Rotax Motor Type 914 F Serie, Kontrolle des Kabelbaumes
Rotax engine series type 914 F, verification of the wiring harness
Gegenstand

Verification of plug connection for servo motor and of central plug receptacle (wiring harness part no. 966.490)

The technical content of this Technical Bulletin has been approved by ACG on 29.09.1998.

Bild / Fig. 1

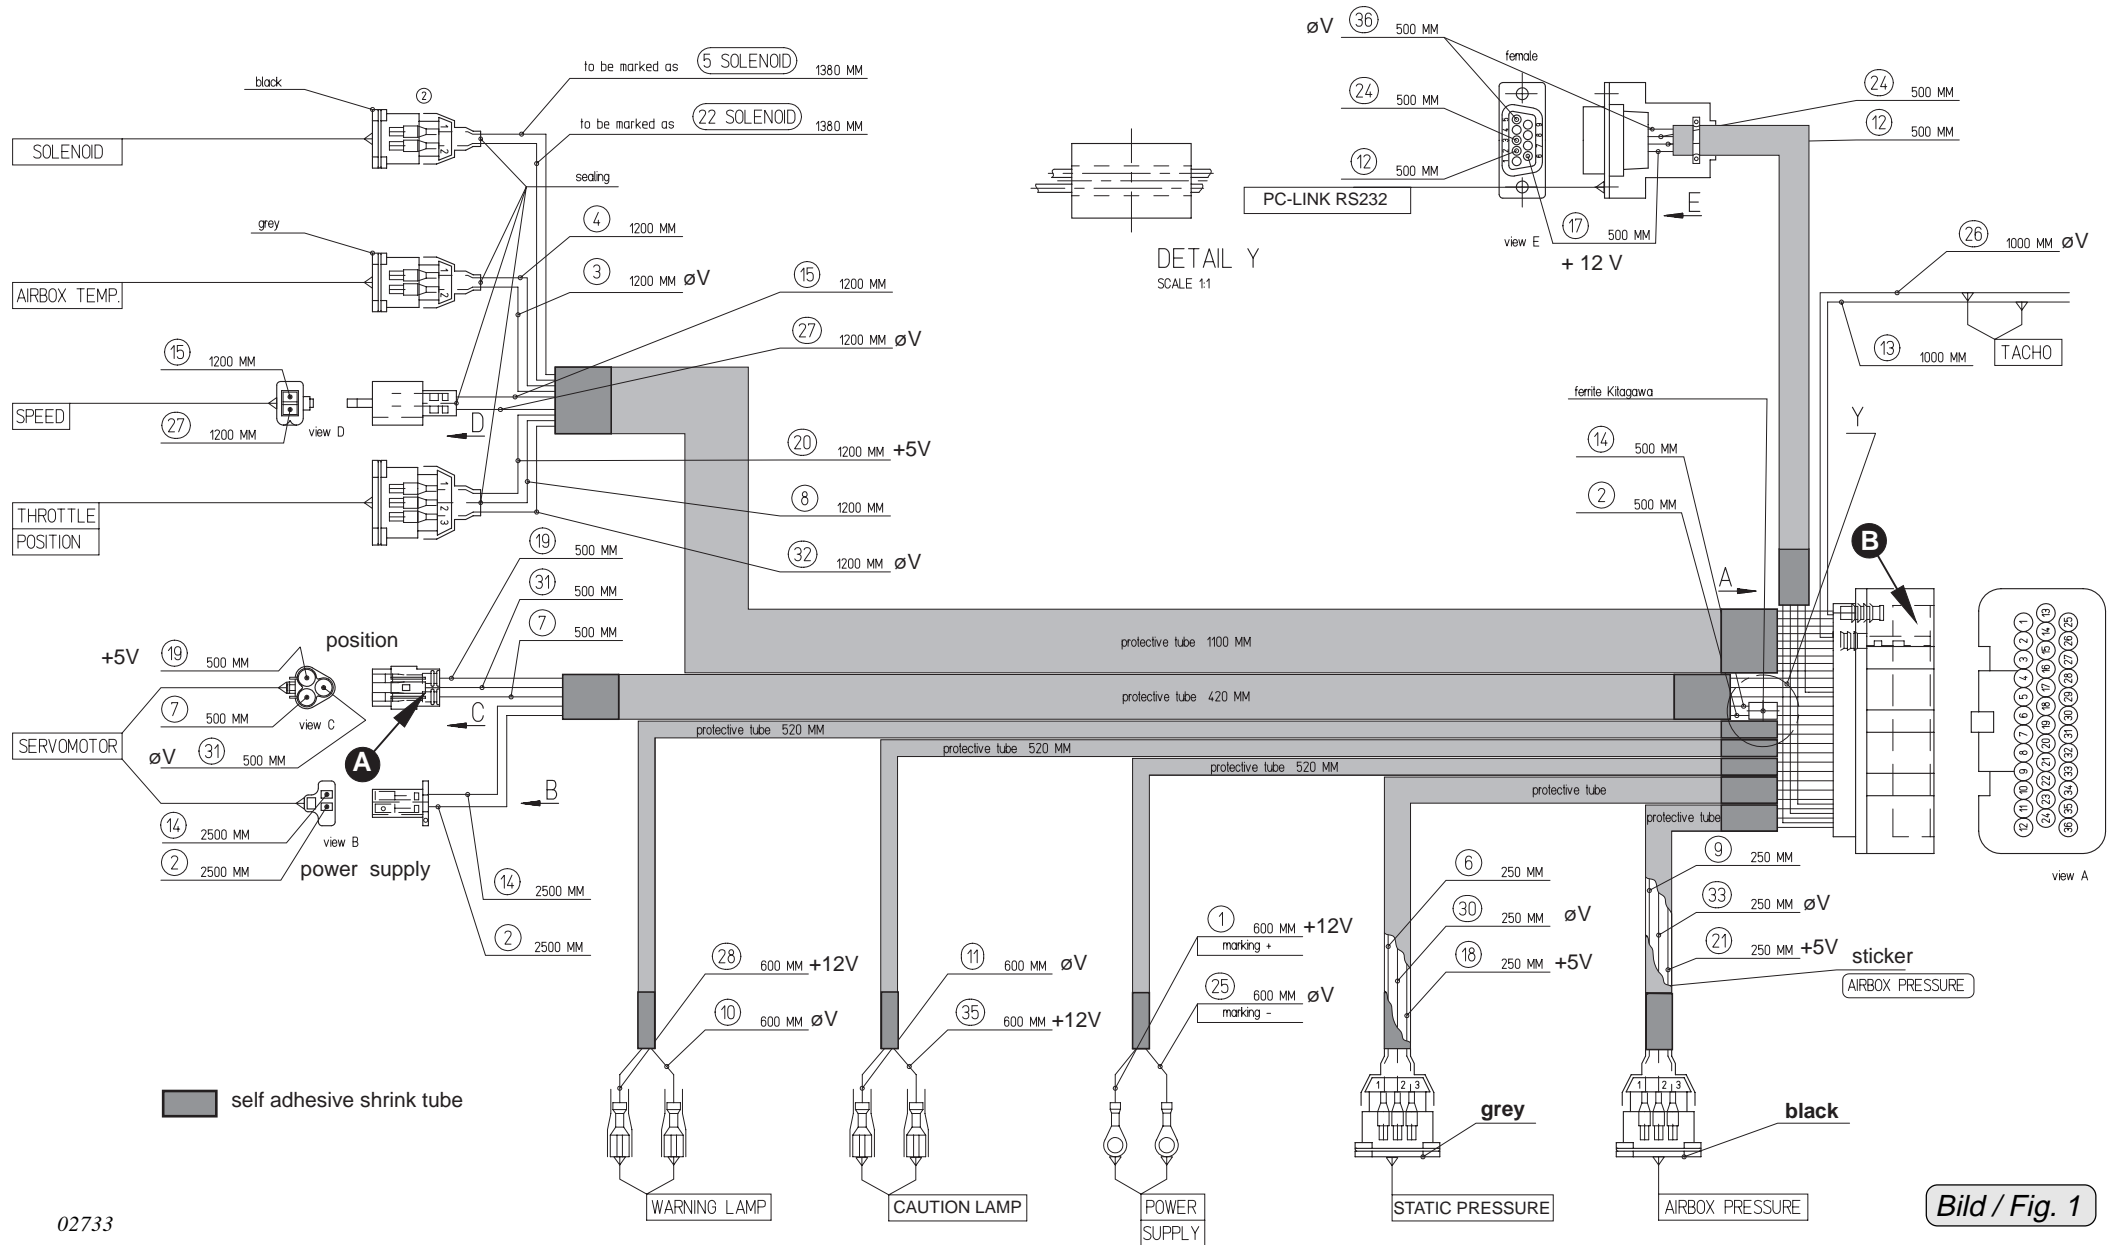
An den Leitungen des **dreipoligen Steckers A (Nr. 19, 31, 7)**, und an allen Leitungen des **36 poligem Zentralstecker B** ist die Preß-Verbindung der Steckhülse mittels Abziehversuchs zu kontrollieren.

◆ **HINWEIS:** Die Kennzeichnungsnummer ist durchlaufend im Abstand von ca. 20 mm auf der entsprechenden Leitung angebracht. Im Bild 1 sind die Leitungsnummern mittels Kreisumrandung gekennzeichnet, z.B. ⑦.

Check all cables on the **3-pole plug A (wiring 19, 31, 7)**, and on the **36 pole plug B** receptacle for sufficient crimp connection by pull-off test.

◆ **NOTE:** Allocation number is printed on all cables. Corresponding numbering in circles on the wiring diagram, e.g. ⑦.

■ **ACHTUNG:** Sollte eine unzureichende Preß-Verbindung vorliegen, so ist der Kabelbaum gemäß Kap. 3.2) zu erneuern.

■ **ATTENTION:** In case of any insufficient crimping, the complete cable harness must be replaced as per section 3.2).
